Контрольная форма обследования доступности приоритетных объектов и услуг социальной инфраструктуры для инвалидов и других МГН.

Наименование объекта: Муниципальное бюджетное образовательное учреждение детский сад №13 пос. ЦЭС городского поселения «Рабочий поселок Чегдомын»

Адрес: Хабаровский край, Верхнебуреинский район, пос. ЦЭС, д.9

Дата обследования: 13.12.2016

Раздел 2. Входы в здание.

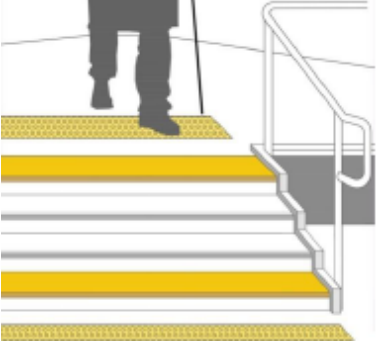
2.1.	Доступен ли главный вход в здание?	<input type="checkbox"/> Да <input checked="" type="checkbox"/> Нет Частично			- Оборудовать
------	------------------------------------	--	--	---	---------------

Пандус (наружный)

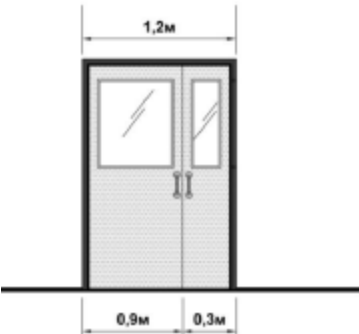
2.5	Ширину марша пандуса следует принимать при исключительно одностороннем движении не менее 1,0м, в остальных случаях – по ширине полосы движения. Поручни в этом случае принимать по ширине полосы движения по ширине пандуса.	<input type="checkbox"/> Да <input checked="" type="checkbox"/> Нет Измерение		Отсутствует	- Привести в соответствие
-----	--	---	--	-------------	---------------------------

Дверь (входная)

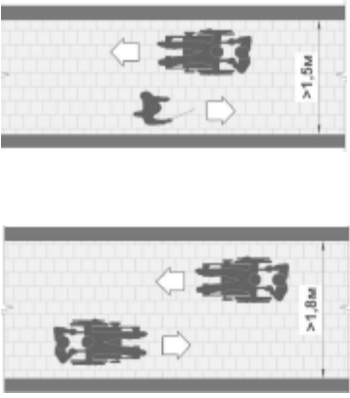
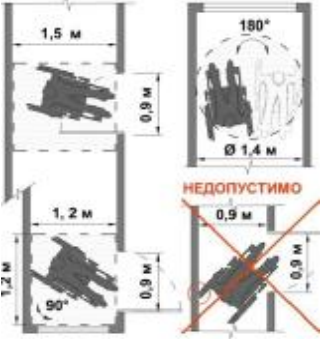
2.7	Входные двери должны иметь ширину в свету не менее 1,2 м.	<input checked="" type="checkbox"/> Да <input type="checkbox"/> Нет Измерение: 1,5 м			соответствует
2.8	Наружные двери, доступные для МГН, могут иметь пороги. При этом высота каждого элемента порога не должна превышать 0,014	<input type="checkbox"/> Да <input checked="" type="checkbox"/> Нет Измерение: 0,060м		Высота порога у наружной двери – 0,060м. 	- Привести в соответствие

Пути эвакуации (в т.ч. зоны безопасности).

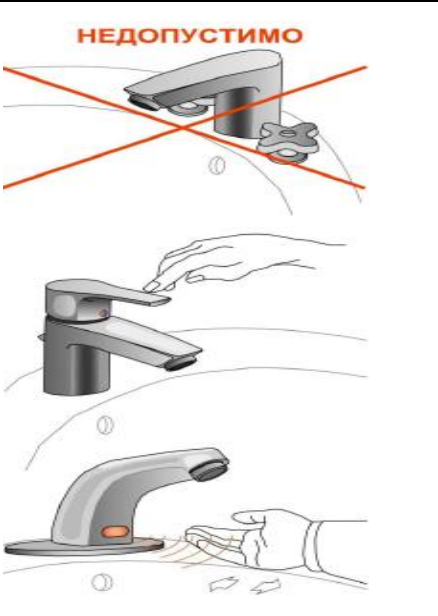
3.14	Каждая зона безопасности оснащена селекторной связью или другим устройством визуальной или текстовой связи с диспетчерской или с помещением пожарного поста (поста охраны)	<input type="checkbox"/> Нет		отсутствует	- Привести в соответствие
3.15	Двери, стены помещений зон безопасности, а также пути движения к зонам безопасности должны быть обозначены эвакуационным знаком Е 21 по ГОСТ Р 12.4.026	<input type="checkbox"/> Да <input checked="" type="checkbox"/> Нет Осмотр		Эвакуационные знаки не соответствуют ГОСТ Р 12.4.026.	- Привести в соответствие
3.16	На планах эвакуации должны быть обозначены места расположения зон безопасности.	<input type="checkbox"/> Да <input checked="" type="checkbox"/> Нет Осмотр: не обозначены			- Привести в соответствие
4. Зона целевого назначения объекта (оказания услуг).
